CORRIGENDUM 1

Figures 1 and 2

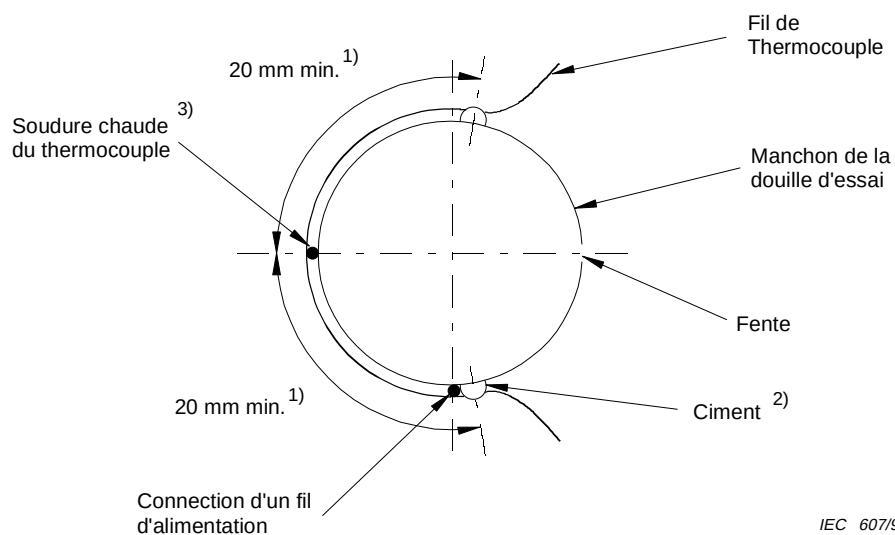
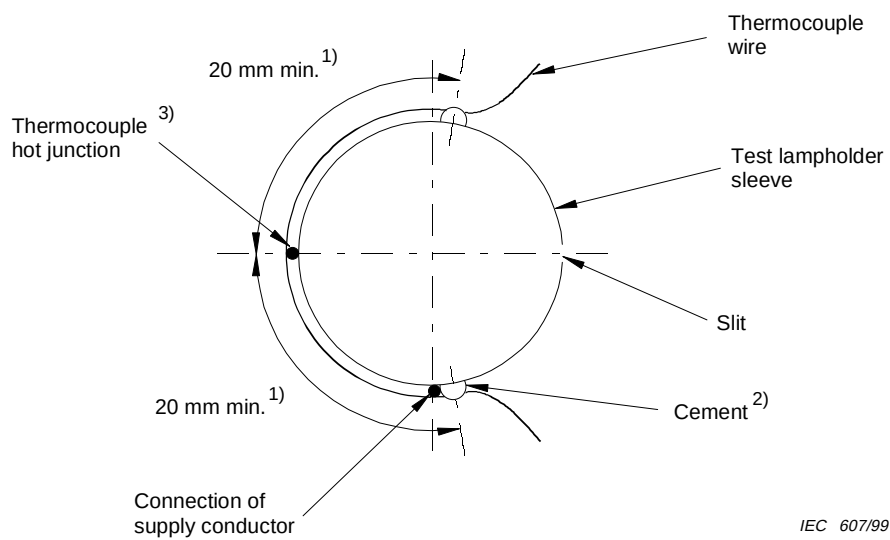
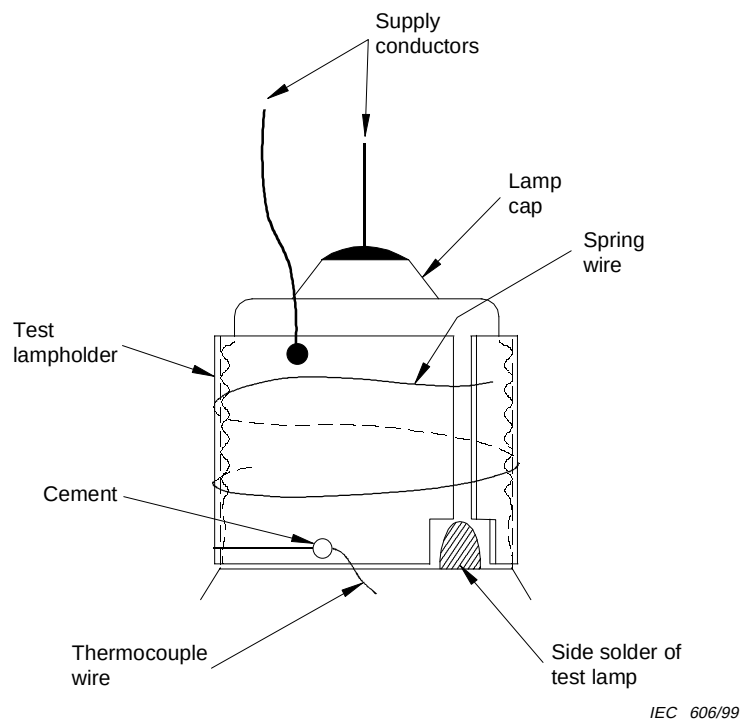
Remplacer les schémas respectifs existants par les schémas amendés suivants.

Replace the respective existing diagrams by the following amended diagrams.

¹⁾ See note 1 to 7.3.

²⁾ See note 2 to 7.3.

³⁾ Attached as specified in 7.3.
